フィールド サービス ニュース

NO. FAN-046

—FA-200 バッテリー固定方法の改善について—

図-2 プレート取付要領図

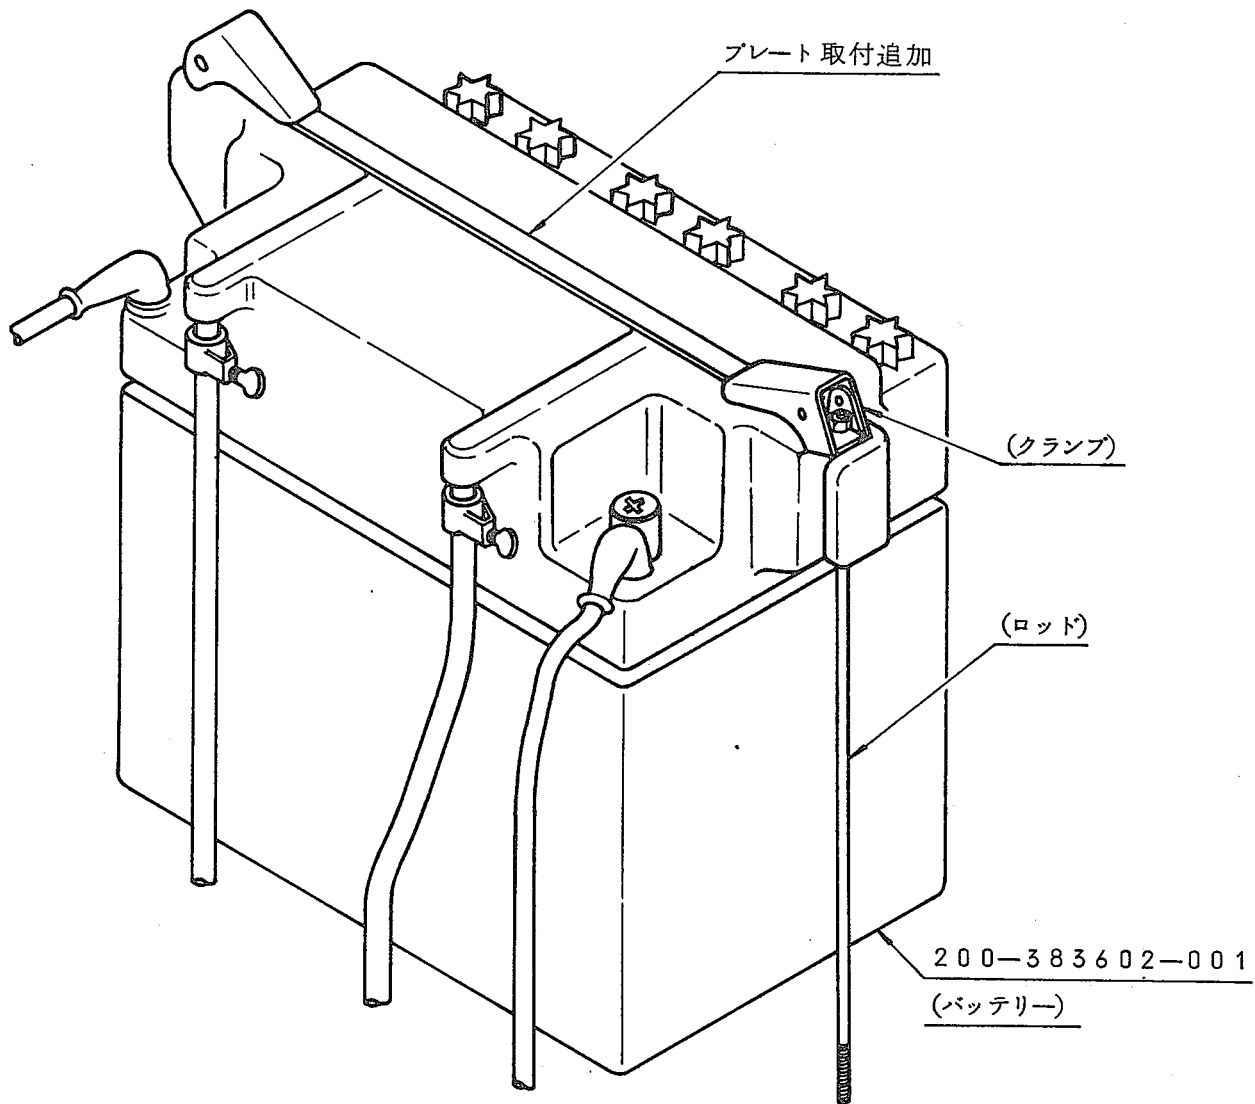
FA-200 に使用されているプラスチックケース製、バッテリー (P/N 200-383602-001) 取付部が締付過大のため破損したという事例があります。

この種のバッテリー取付部は、正規取付下においては、破損、ワレ等発生する事なく、強度充分に設計されていますが、上述の様に“締過ぎ”が生じた場合、破損する事が考えられます。

したがって、図-2 に示す様にこれを取付、使用する事をお奨め致します。

そこで、この種の不具合を防止するために、図-1 に示すプレートを作成し、これを取付部に追加する事が有効であります。

プレート 3.0×2.2×31.3、炭素鋼板より加工
加工後、カドミ・メッキ又は亜鉛メッキ実施
